COMUNE DI THIENE
Provincia di Vicenza

P.I.
PIANO DEGLI INTERVENTI

Relazione illustrativa

REVISIONE NOVEMBRE 2016

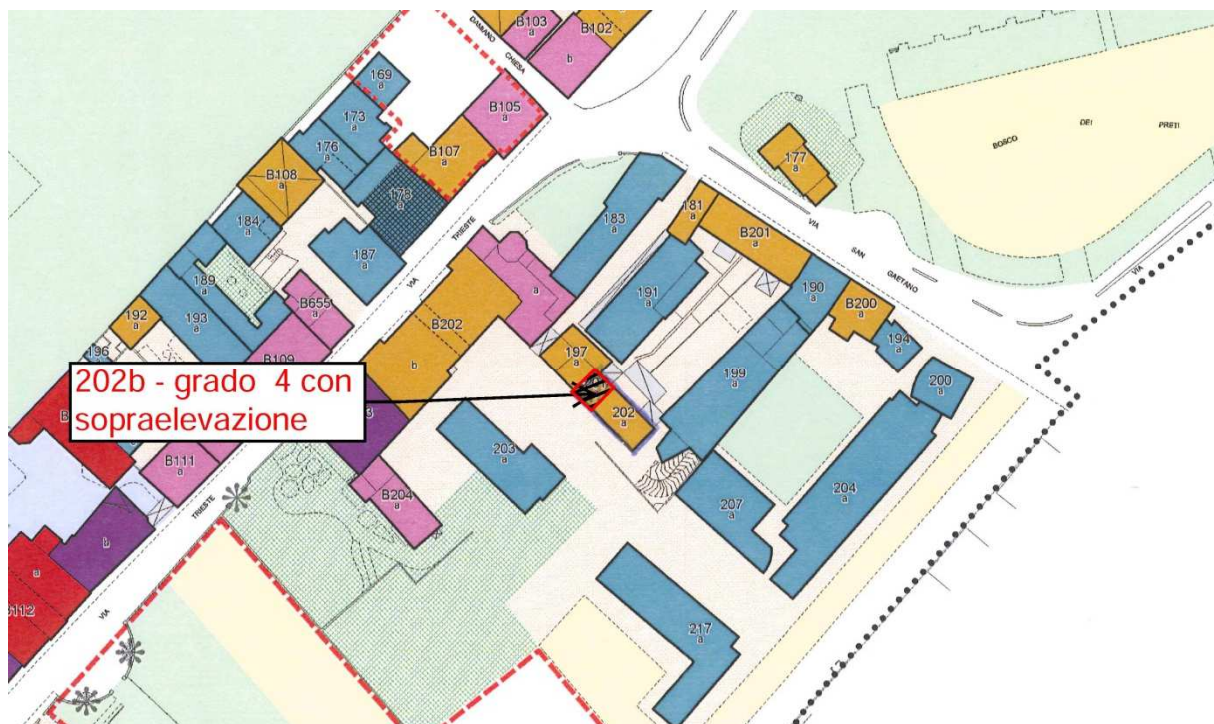
3. schede B418 e B419 – all'edificio 418 viene attribuito il grado di intervento 4 con sopraelevazione. Per l'edificio 419, la loggia è classificata 4, la rimanente porzione viene riclassificata 5. Il corpo principale su via Fogazzaro rimane di grado 3. Per tutti gli Interventi che saranno effettuati si prescrive il recupero degli elementi originari e nel caso di chiusura con vetrate della loggia, la vetrata dovrà essere arretrata rispetto al colonnato – viene aggiornata la cartografia conseguentemente come sotto indicato
